Alimentation en Eau  
de la Ferme de  
Charmois  
21.580 AVOT

*AVIS d'HYDROGEOLOGUE AGREE*

la création et l'exploitation  
d'un  
captage privé

Juin 2008

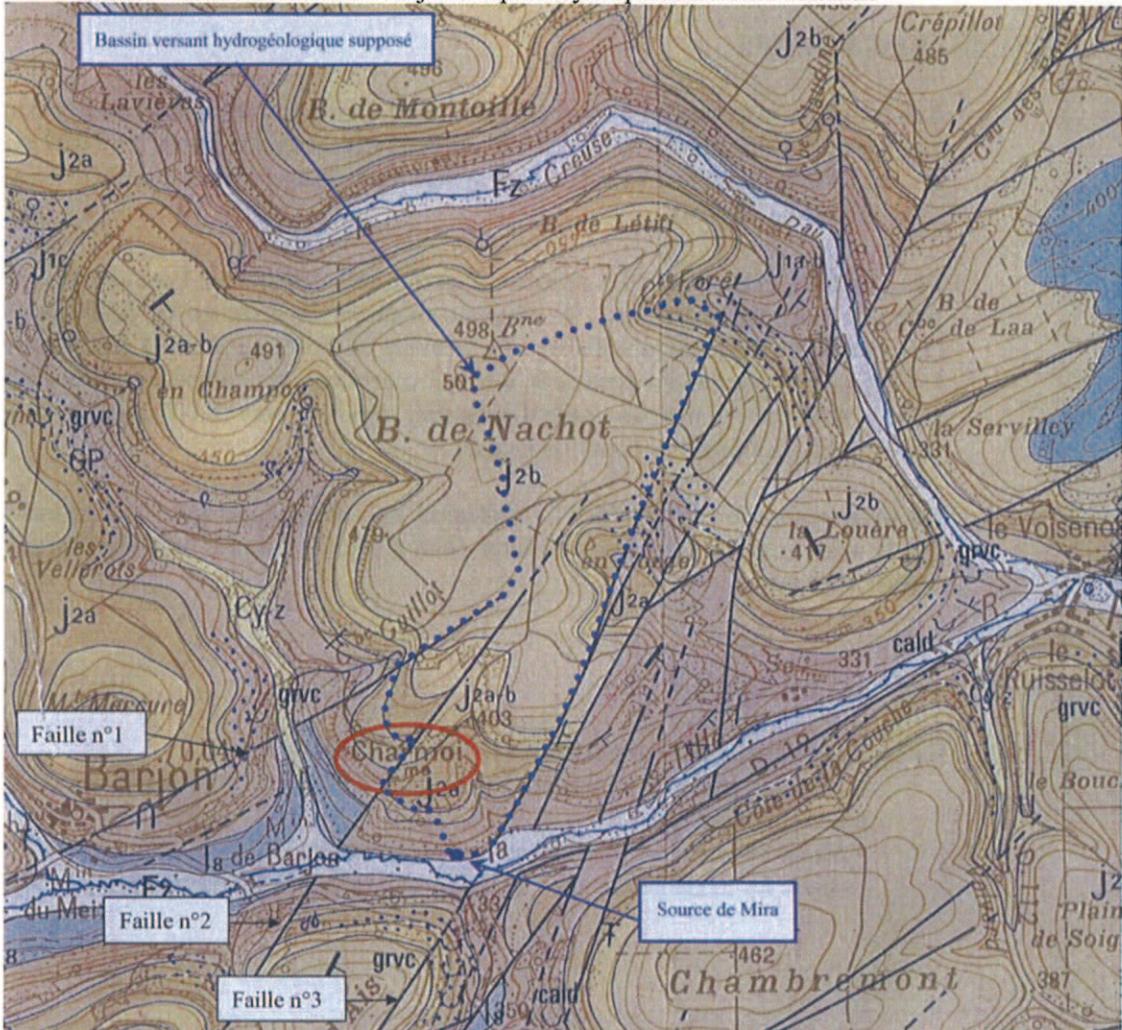
L'ouvrage de captage est donc à réaliser en amont de l'émergence au pied du relief. Le projet technique évoque la construction d'un puisard de captage. L'eau sera ensuite dirigée vers une bâche d'accumulation de 6 m<sup>3</sup> en passant d'abord par un autre regard (2,4 \* 1,5 \* 1,32) à vocation de décanteur.

*Pour le captage de la source, le projet du pétitionnaire n'est pas précisément implanté sur la parcelle.*

1/Il convient de réaliser le captage au pied de la paroi rocheuse de l'autre côté du chemin forestier.

2/ Le regard de captage envisagé devra permettre le détournement de la source au plus près de la matrice géologique.
